改善箇所説明図

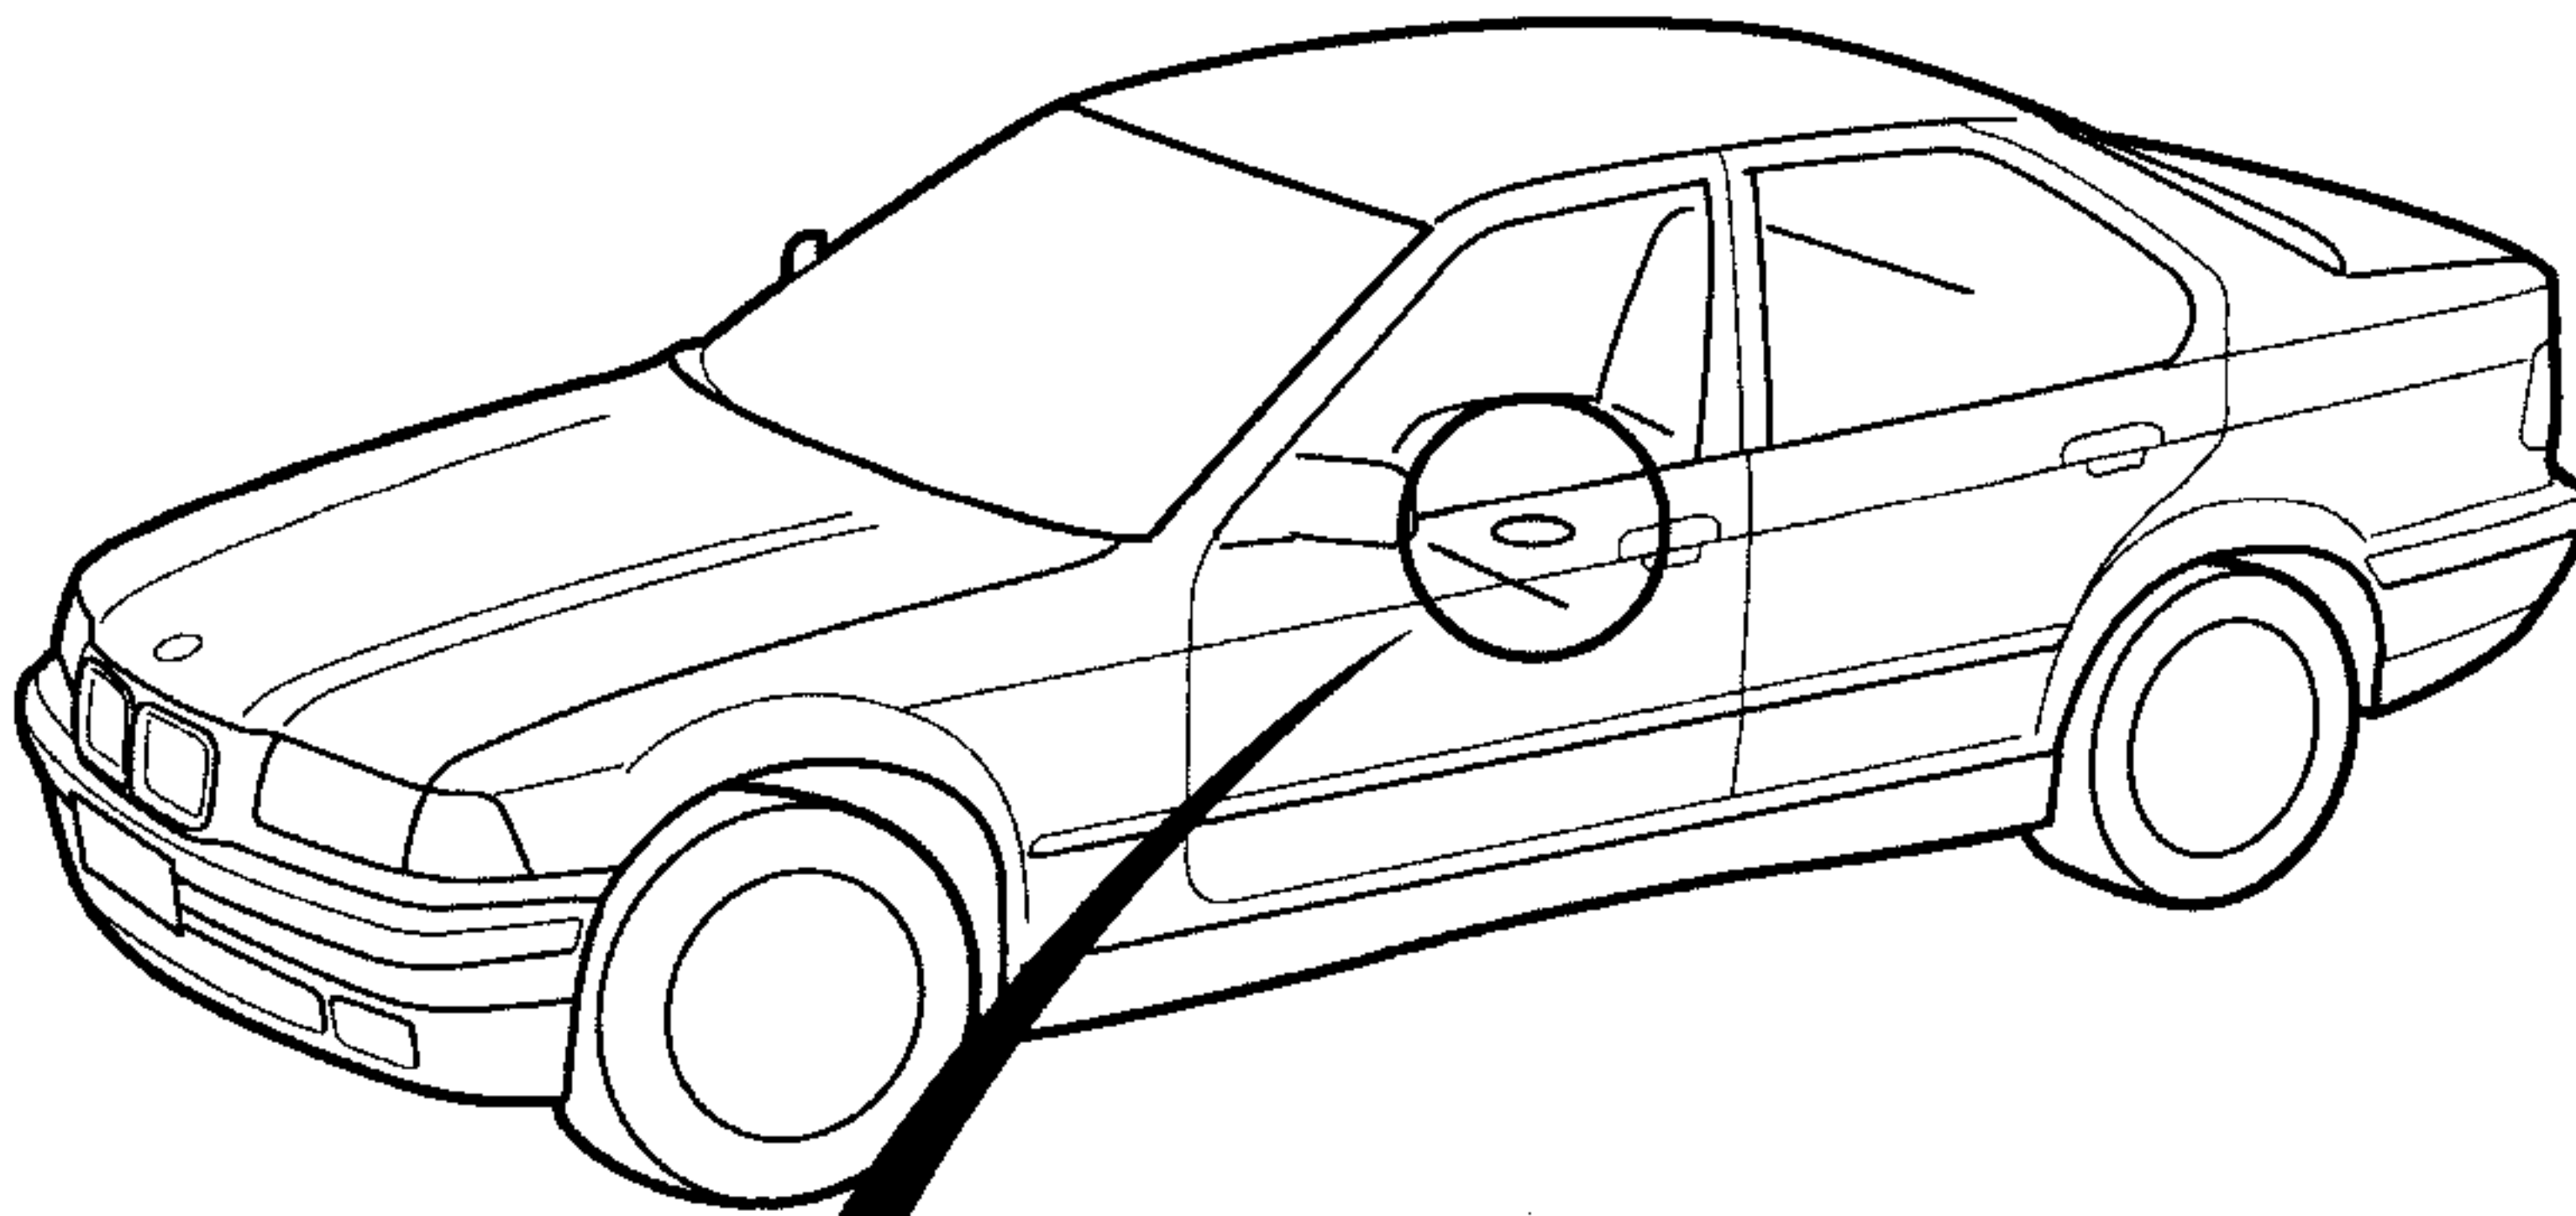
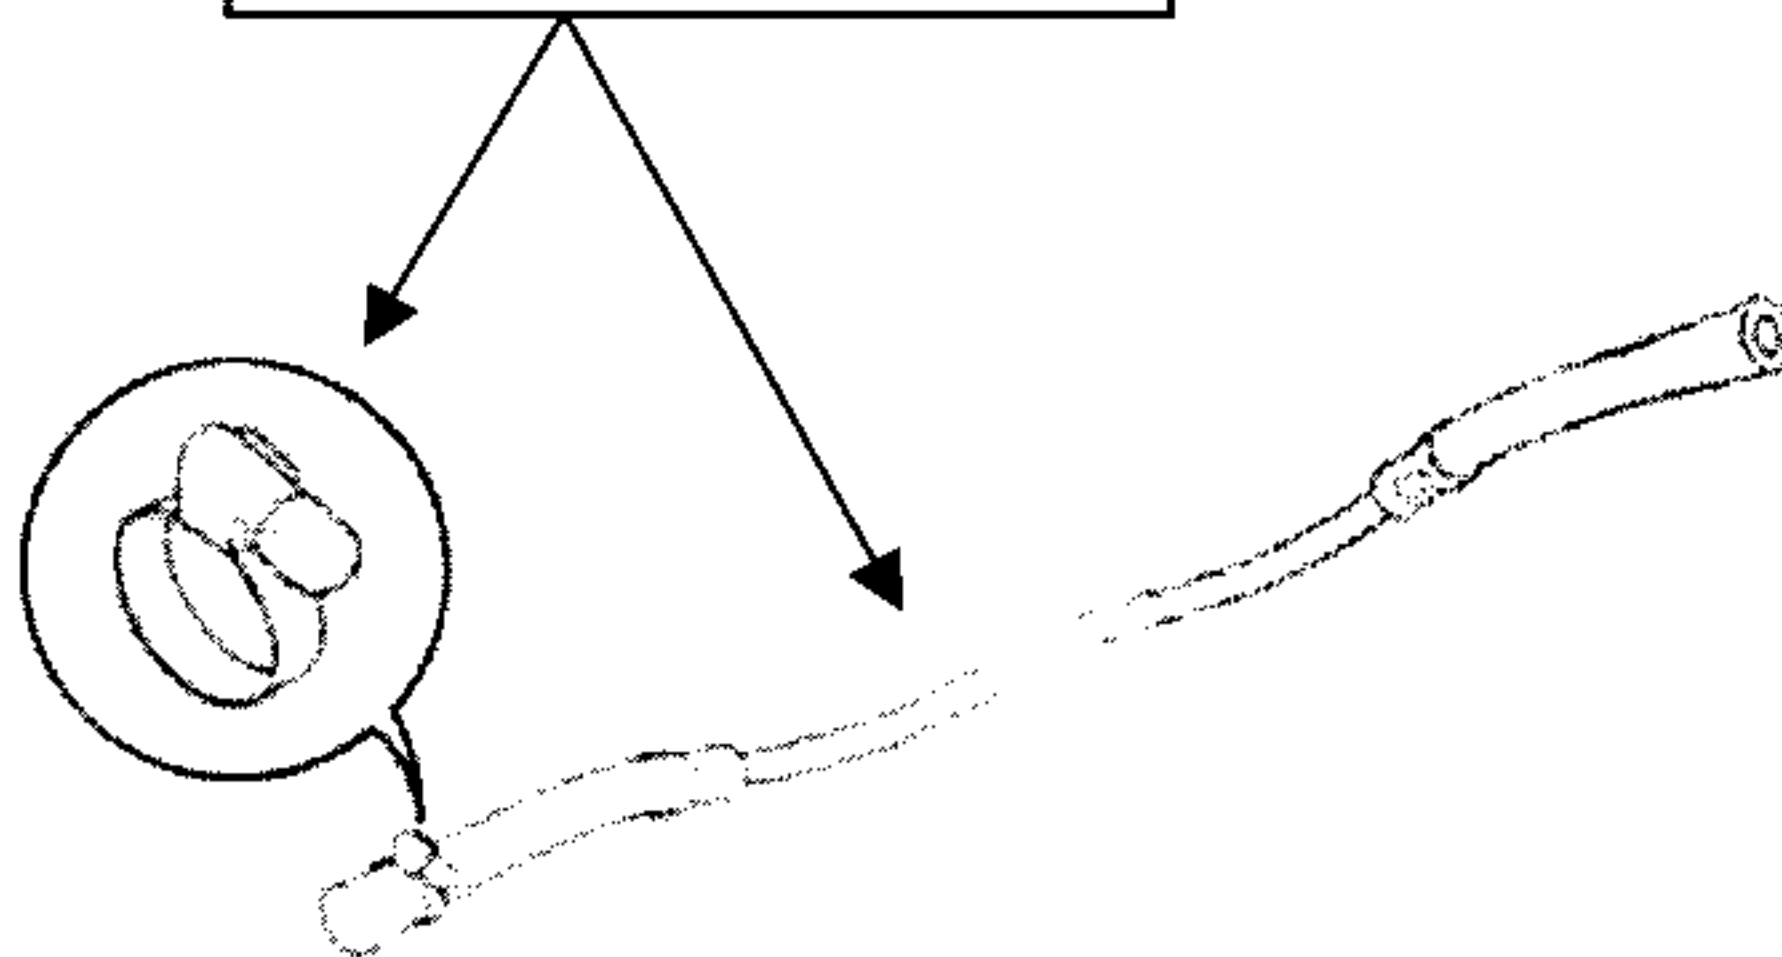
基準不適合箇所

燃料タンクに装着されている燃料ポンプユニットの燃料供給側ゴムホースのクランプ固定位置に不適切なものがあるため、そのままの状態で使用を続けると、当該ゴムホースが緩み、最悪の場合、燃料が漏れて原動機が停止し、再始動できなくなるおそれがある。

改善の内容

全車両、当該クランプの固定位置を点検し、不適切な場合はクランプ、ゴムホース及びパイプを新品に交換する。

識別：燃料ポンプユニットの黒いカバーに白色のペイントを塗布する。
